Autorité environnementale

**Avis délibéré de l'Autorité environnementale
sur l'aménagement de l'échangeur de la
Manufacture de Sèvres (92) – 2^e avis**

n°Ae : 2022-120

Figure 4 : Mise en valeur du site par le projet. Source : dossier.

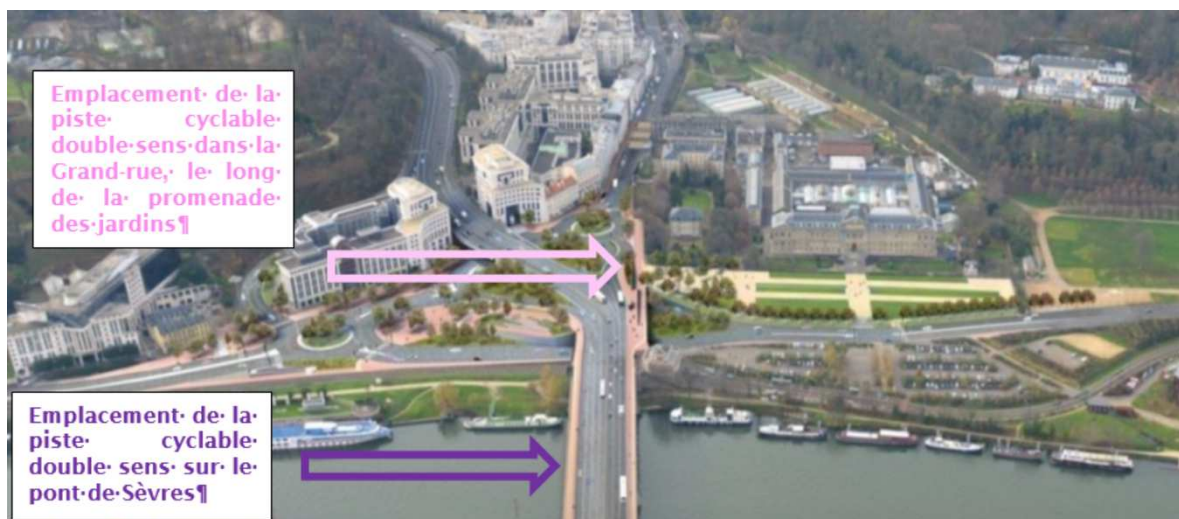
Pour l'Ae, ce basculement des flux cyclistes côté sud sur le pont de Sèvres et dans la traversée du nouvel échangeur paraît peu cohérent avec le projet de piste cyclable dans la Grande-Rue de Sèvres (cf. fig. 4 ci-après, piste cyclable figurant en rose sur la rive du pont de Sèvres, côté droit). La sécurité n'y est pas assurée du fait des traversées de voies routières imposées aux cycles dans l'échangeur, et de l'allongement de leur parcours, susceptibles d'induire des comportements dangereux, les cyclistes pouvant préférer des trajets plus directs mais non sécurisés. En effet, le maître d'ouvrage, interrogé lors de la visite, a indiqué que la piste bidirectionnelle de la Grande-Rue longerait la promenade des jardins, à l'extérieur, côté nord de la rue, ce qui a été confirmé par les plans annexés au schéma directeur cyclable départemental 2021-2028 approuvé le 18 février 2022 (le projet de passerelle piétonne et cycles sera également créé côté nord).

L'Ae recommande de revoir le plan des pistes cyclables entre la Grande-Rue de Sèvres et le pont de Sèvres afin d'éviter les traversées de voirie et l'allongement du parcours pour les cyclistes.
